**INFORME DE HITO DE CONTROL**  
**N° 23376-2023-CG/GRHV-SCC**

**“REHABILITACIÓN DEL INTERCEPTOR, BUZONES DE  
ALCANTARILLADO Y EL MURO DE PROTECCIÓN EN EL  
MALECÓN INDEPENDENCIA, DISTRITO DE ASCENSIÓN,  
PROVINCIA DE HUANCAMELICA, REGIÓN DE  
HUANCAMELICA”**

**HITO DE CONTROL N° 4 – VALORIZACIÓN N° 1**  
**PERÍODO DE EVALUACIÓN DEL HITO DE CONTROL:**  
**DEL 8 DE AGOSTO AL 17 DE OCTUBRE DE 2023**

Imagen n° 1: Se observa topografía del tramo I, con puntos BMs referenciales BM1, BM2, BM3, BM4 y BM5.

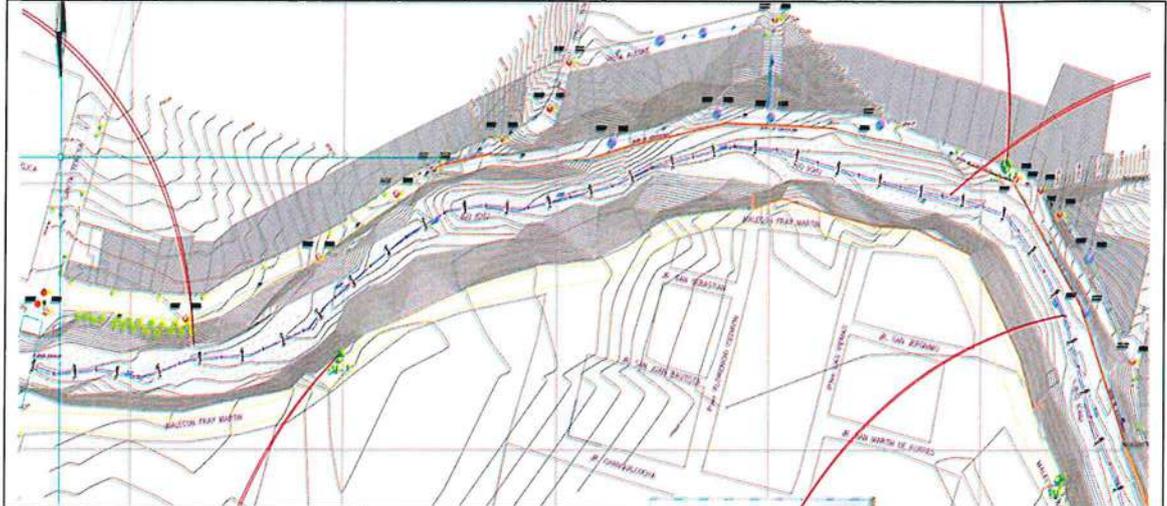
Marcas de Cota Fija (MCF) o Bench Mark (BM), a continuación se muestra la topografía del Tramo I y II, sin puntos BMs certificados por el IGN:

Al respecto, debido a la magnitud y envergadura de la Obra, las cotas de partida y cierre de la poligonal del estudio topográfico, deberían encontrarse en referencia a la Red de Nivelación Nacional que constituye la red Geodésica Vertical Oficial, registrados por el Instituto Geográfico Nacional – IGN, de acuerdo a la clasificación de puntos geodésicos del Capítulo 3, numeral 3.1, establecidos de la Norma Técnica para Posicionamiento Geodésico Estático Relativo con Receptores del Sistema Satelital de Navegación Global, aprobado mediante Resolución jefatural n.º 139-2015/IGN/UCCN de 28 de diciembre de 2015, el cual permita realizar un control planimétrico adecuado para determinar los niveles de piso de cada módulo o componente del Expediente técnico y la falta de consideración de BM certificados, no garantizaría un adecuado

**Cuadro n. ° 5**  
**Dimensiones y características variables – Muros de C°A° Tipo I (Prog. 0+002 al 0+0120)**

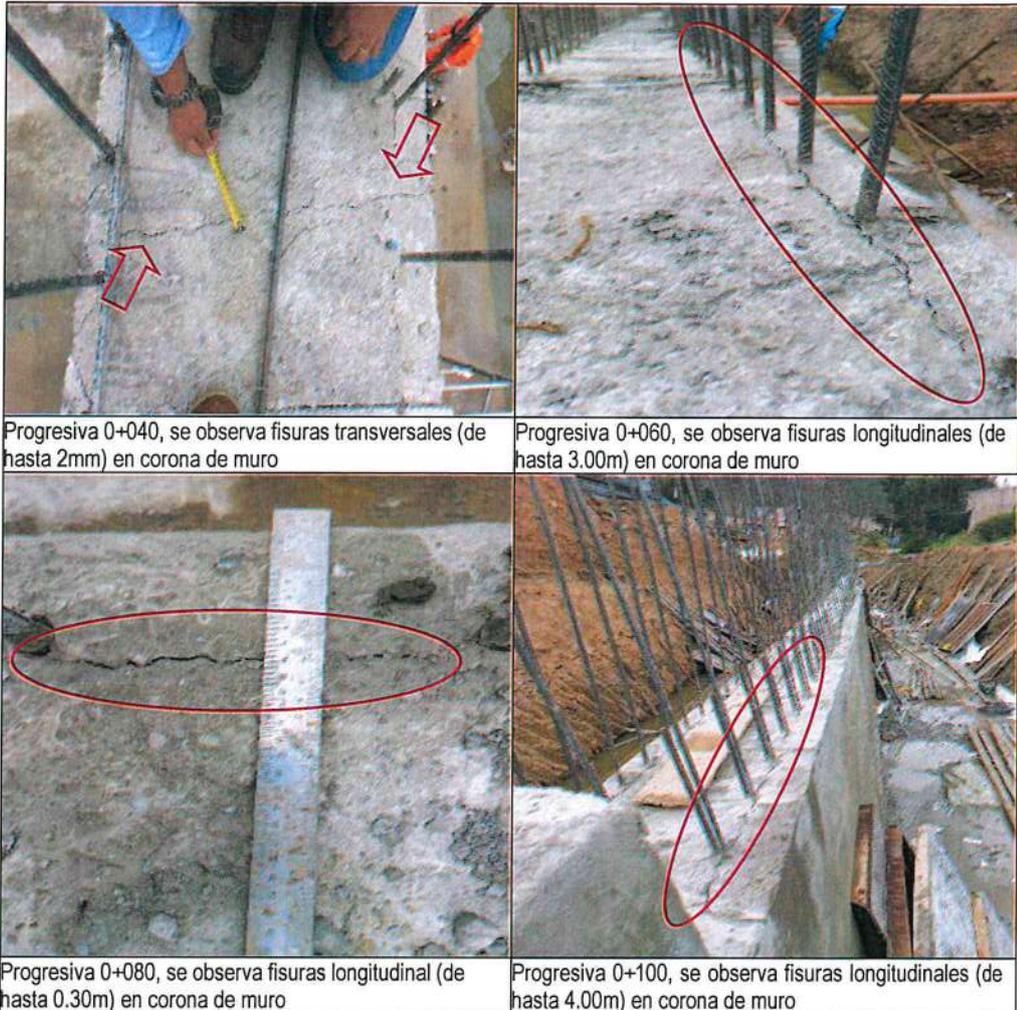
Asimismo, se observó fisuras en el concreto de hasta 3mm de ancho, que se extienden desde 0.20 hasta 4m de longitud, en la corona de los muros, patologías de vaciado de concreto que puedan estar siendo causadas por la posible falta de control térmico adecuado del elemento estructural a vaciar y podrían estar provocando las fisuras existentes en la corona del muro de contención, conforme lo señala el numeral 1. Introducción del Manual de recomendaciones técnicas para vaciados de concreto masivo publicada por el Servicio Nacional de Capacitación para la Industria de la Construcción – SENCICO.

Progresiva	Altura de muro de C°A° colocado (m)	Altura de muro C°A° (m), según ET	Fisuras transversales (mm) /longitudinales (m)	Recubrimiento (cm)
0+002	3.60	0.60	3 - 2.82	4
0+020	3.61	0.66	2 - 2.90	8
0+040	3.65	0.68	2 - 3.00	10
0+060	3.62	0.67	2 - 3.00	7
0+080	3.66	0.70	2 - 0.20	10
0+100	3.67	0.67	3 - 4.00	13

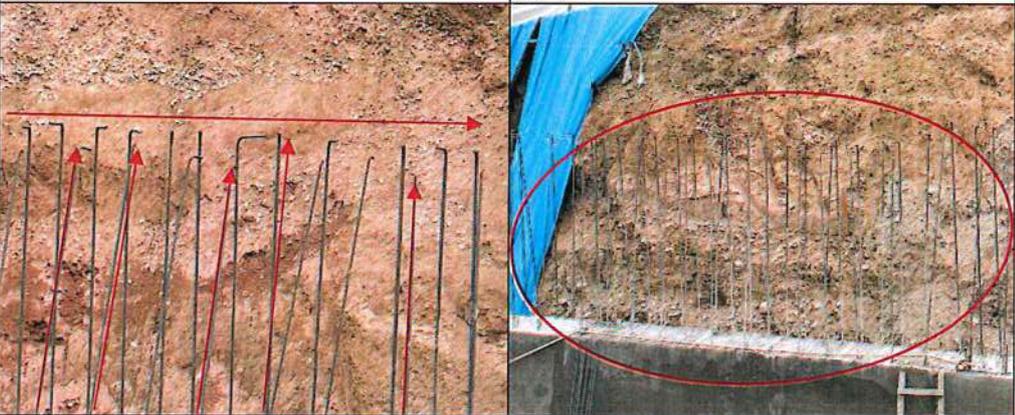
Se verifica la distribución de aceros en el muro de concreto armado.

Se observa dobléz de aceros verticales, con ángulo de inclinación y distribución a distancias de separación no uniforme de aceros de intradós y tradós del muro de concreto.
